# 改善箇所説明図

バス用アルミホイールの強度を部分強化する工程が不適切なため、当該ホイールの飾り穴部に引張応力が発生しているものがある。そのため、走行中に受ける負荷によりホイールが損傷するおそれがある。

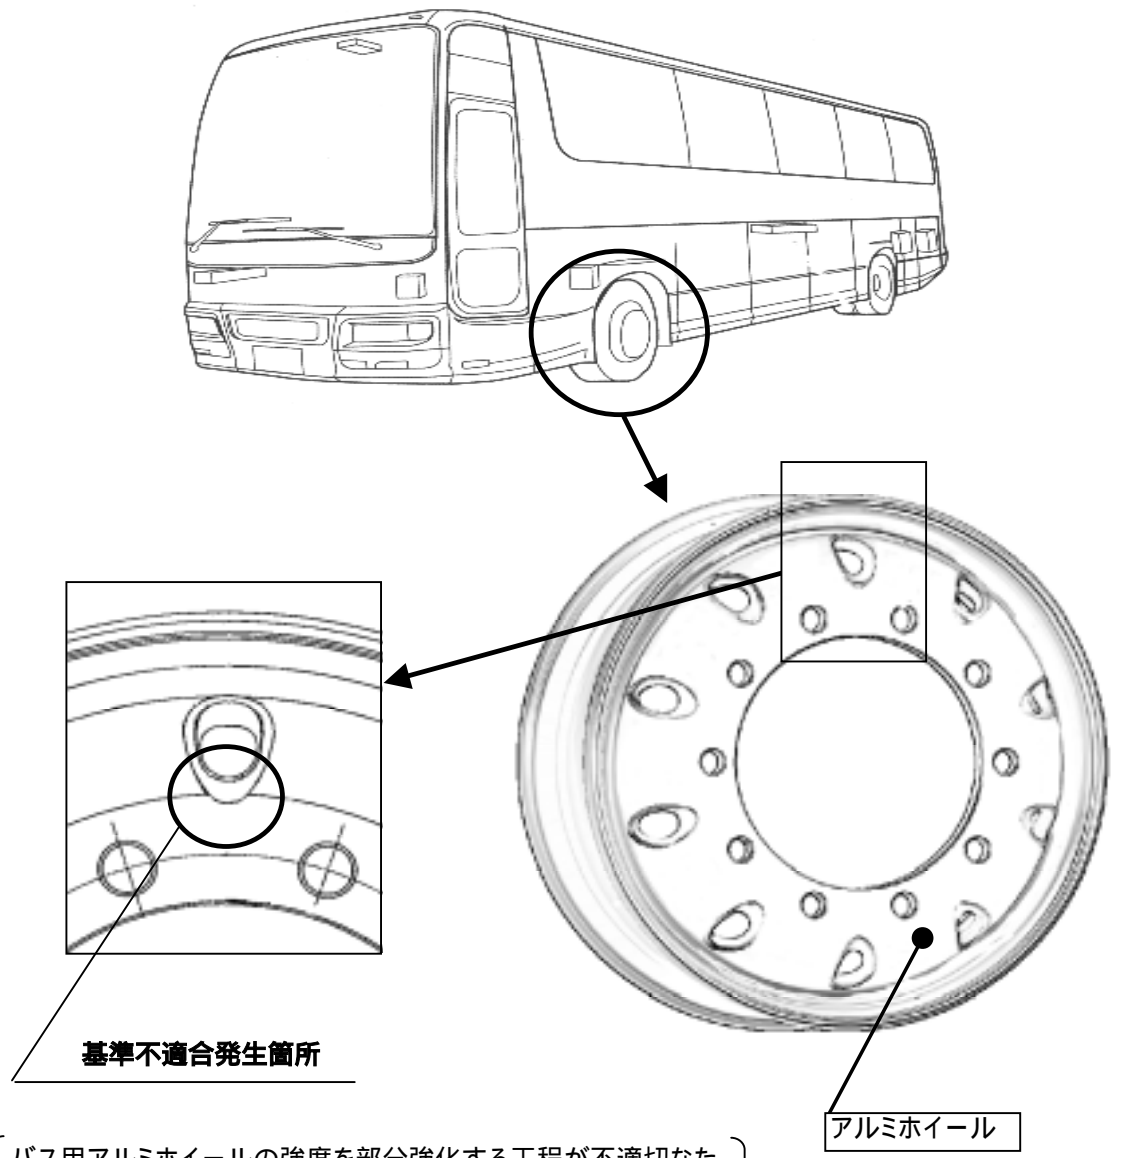
対象ロット番号：  
「01 10 24」～「03 3 25」

**改善の内容**  
ディスクホイールのロット番号を確認し、対象のものはディスクホイールを対策品に交換する。
